I. 第2回委員会の指摘事項への対応

1. 第2回委員会の指摘事項

開催日：H22.12.27 15:30～17:30

図 期間別平均堆砂容量の比較

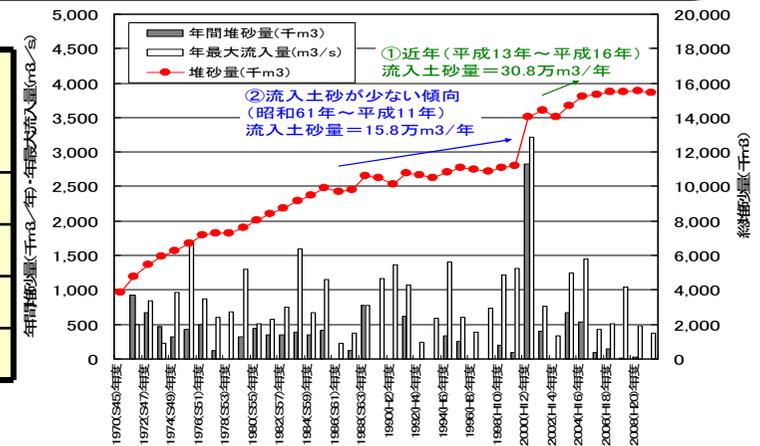
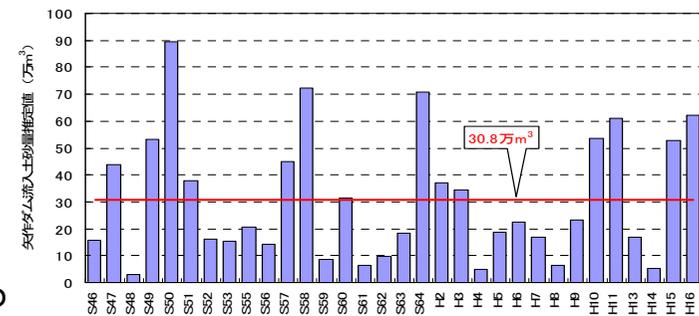
指摘事項No.2,3

- 土砂生産領域における土砂管理目標は、管理者である愛知県、岐阜県、長野県その他機関の整備状況により決定することから「目標値」に代えて領域末端(矢作ダム上流域の流末)における「流出土砂量の見込値」として扱う。
- 一方、土砂生産領域末端における治山・砂防施設整備後の流入土砂量は不明であることから、矢作ダムにおける実績堆砂量から推定される矢作ダム流入土砂量を用いて見込値を設定するものとする。
- 見込値は、①近年(平成13年～平成16年)の傾向による平均流入土砂量(推定値)、②流入土砂量が少ない期間(昭和61年～平成11年)の傾向による平均流入土砂量(推定値)のうち、長期的な傾向を示している①を標準ケースとする。ただし期間により流入土砂量にはばらつきがあることから、①を対象とした検討の結果抽出された土砂管理シナリオが、②においても妥当性が成立することを確認済みである。
- 見込値は、年間における矢作ダム流入土砂量の32年間の平均値であり、年毎の変動量を踏まえて設定している。このため、流入土砂量が短期間に変動したとしても、下流側の土砂管理シナリオがその都度見直しが必要というものではない。

標準ケースは長期的な堆砂傾向を再現している

長期的に見れば実績の年平均堆砂量(H12除く)と予測の年平均堆砂量は同程度

土砂管理目標(河川領域)の社会的便益

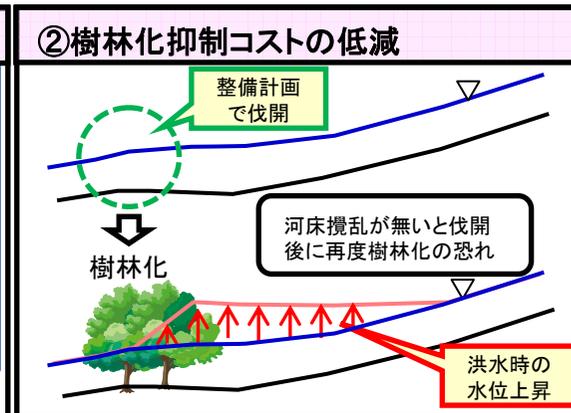
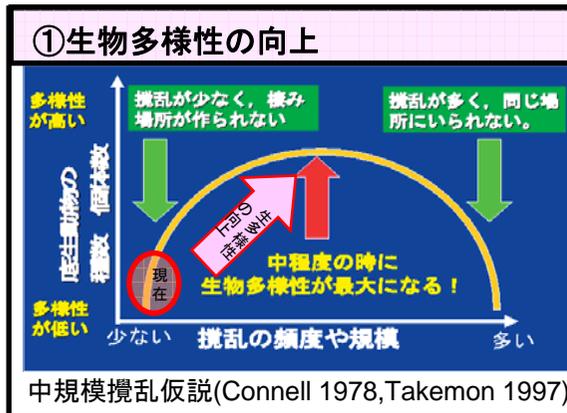
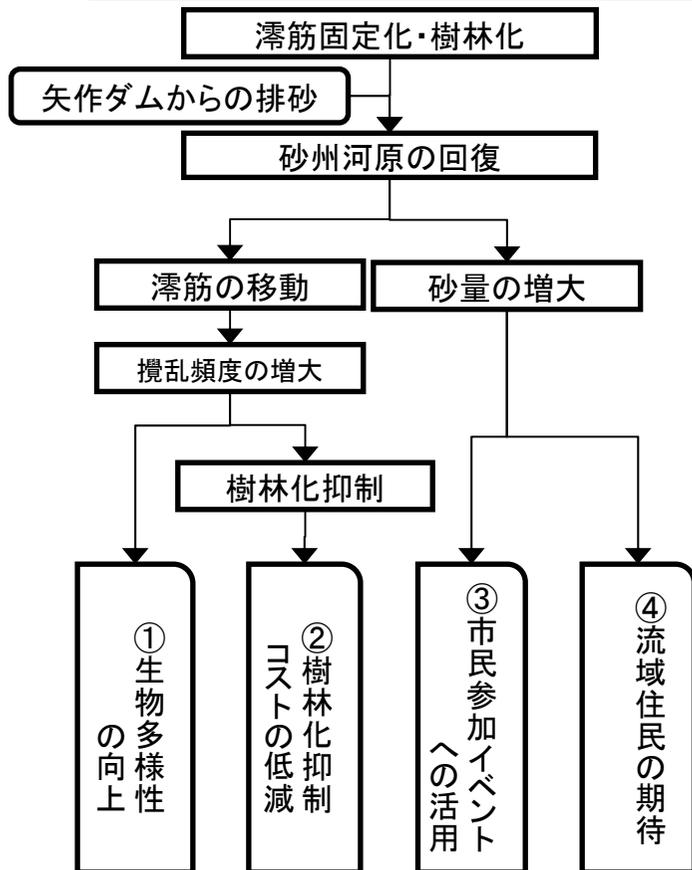
指摘事項No.6

■矢作ダムからの排砂により砂州河原を回復することにより、河川領域における攪乱頻度・砂量が増大するものと想定され、下記の社会的便益が期待される。

- ①生物多様性の向上
- ②樹林化抑制コストの低減
- ③市民参加イベントへの活用
- ④流域住民の期待

砂河原は現状維持よりも復元に対する限界支払意志額が大きい

昭和63年洪水における砂分の堆砂について

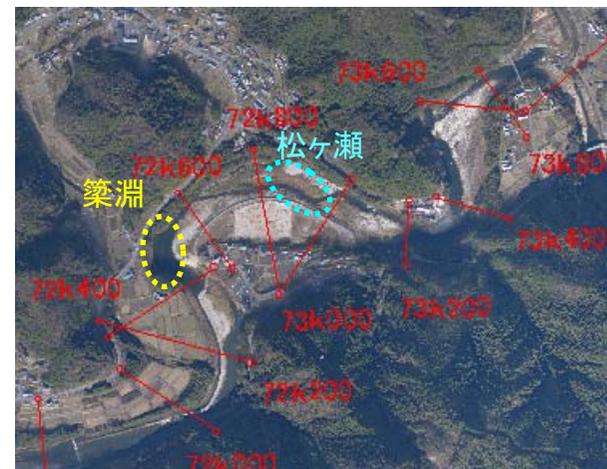
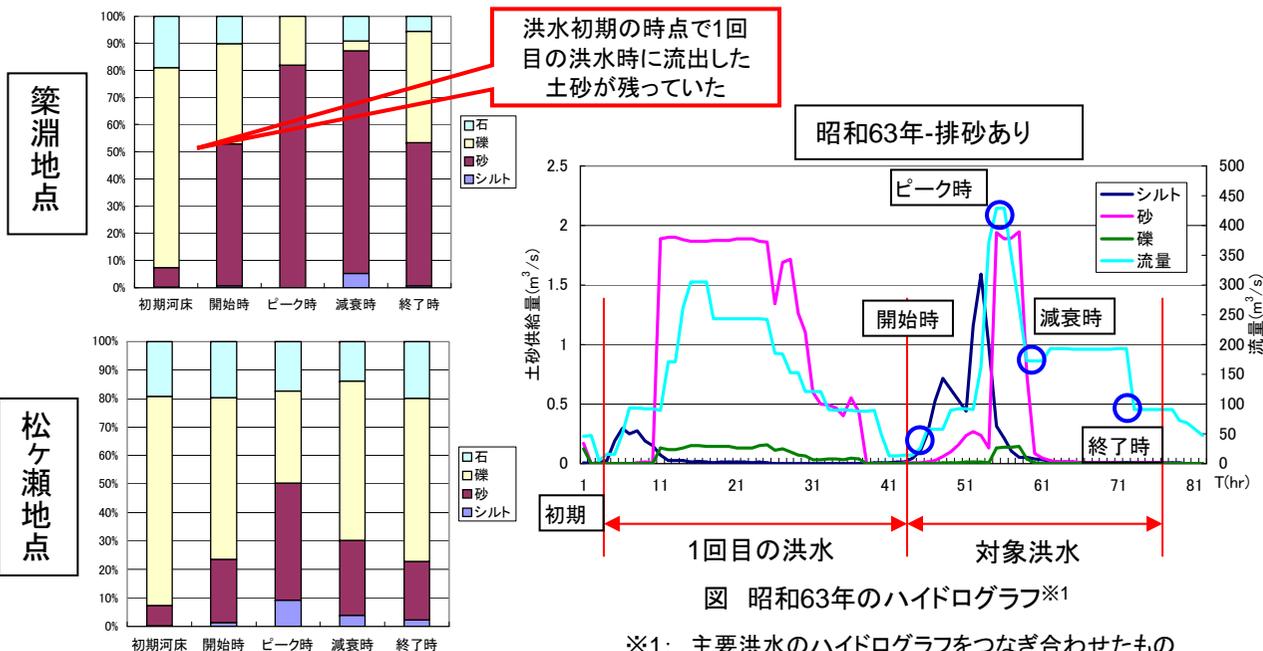
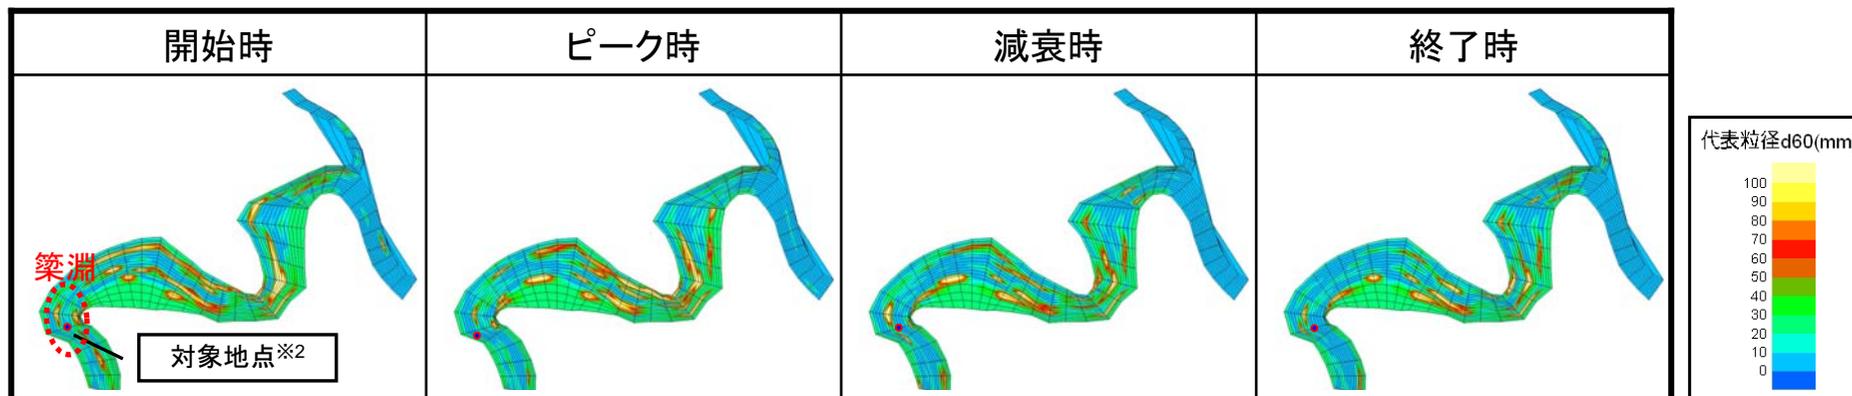
指摘事項No.12

- 昭和63年の砂分が多い地点は淵区間であり、元々細粒分が堆積しやすい箇所である。(同じ時系列でも早瀬区間(松ヶ瀬)は砂分が少ない)
- 昭和63年は年2回目の洪水を対象としたため、年最初の洪水時に堆積した土砂が河道に残っていた可能性がある。
- 洪水減衰時にも高い排砂量を維持していることも原因と考えられる。
